**REGIONE AUTÒNOMA DE SARDIGNA
REGIONE AUTONOMA DELLA SARDEGNA**

05-01-00 - Direzione Generale dell'Ambiente

Oggetto: [ID: 8617] Procedura di V.I.A./P.N.I.E.C., ai sensi dell'art. 23 del D.Lgs. 152/2006, e s. m.i., per il progetto denominato: "Taccu sa Pruna" – Impianto di accumulo idroelettrico mediante pompaggio ad alta flessibilità" da realizzare nel Comune di Esterzili. Proponente: Edison S.p.A. Autorità Competente: Ministero della Transizione Ecologica (Mi.T.E.). Trasmissione osservazioni.

Figura 6.1: Punti di Monitoraggio Acque Superficiali

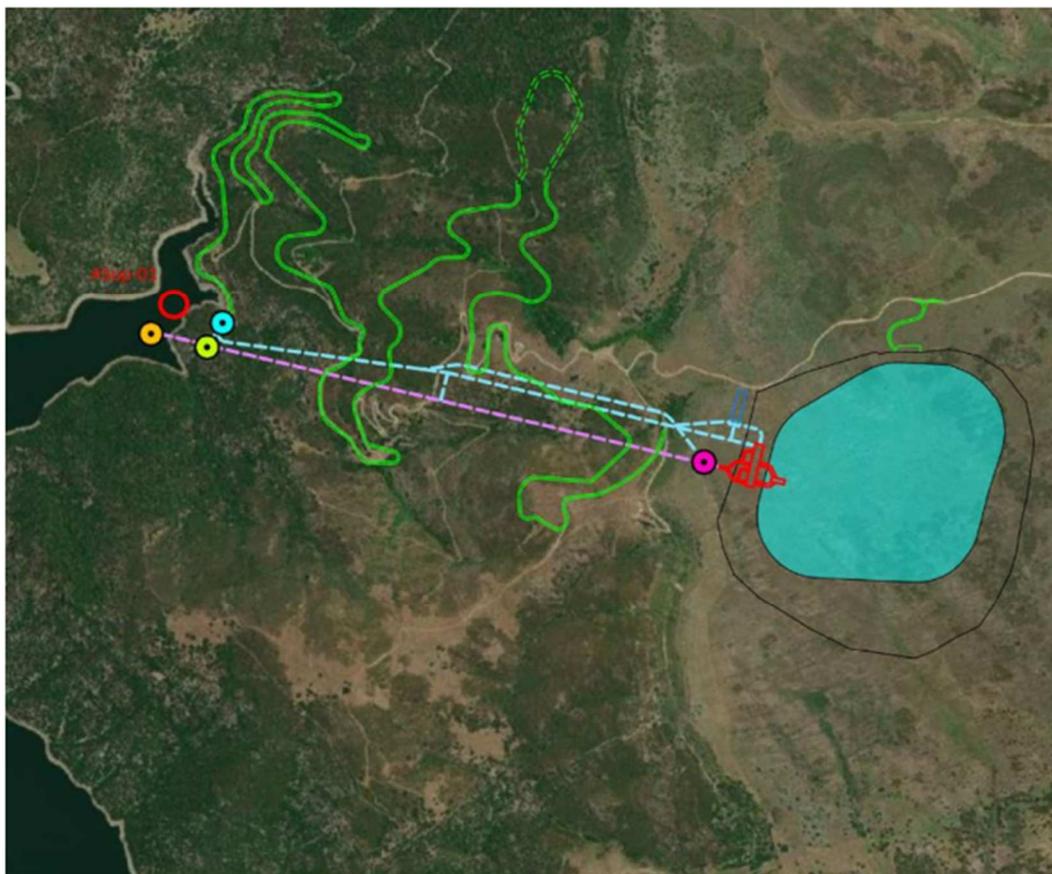
Tuttavia, si ritiene necessario ubicare una seconda stazione più al centro dell'invaso (EDISON-ST02), come riportato nella figura seguente.
